改善箇所説明図

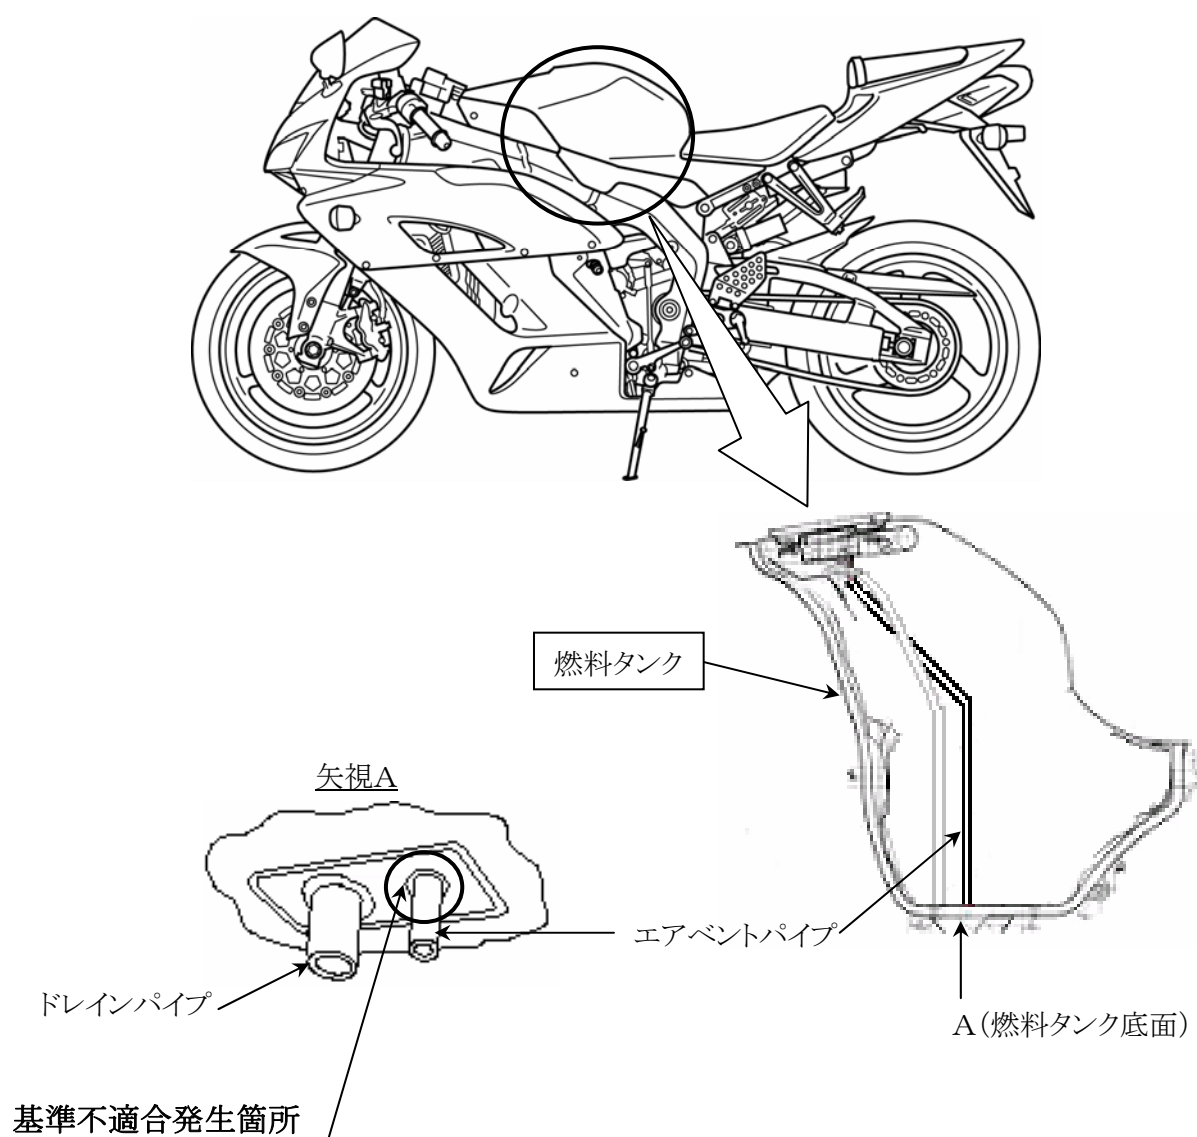
燃料タンクのエアベントパイプ（タンク内の圧力を一定に保つパイプ）の構造が不適切なため、特定のエンジン回転数で当該パイプが共振し、燃料タンク底面とのろう付け部に亀裂が発生するものがある。そのため、そのままの状態で使用を続けると、亀裂部から燃料が漏れるおそれがある。

全車両、燃料タンクを対策品と交換する。
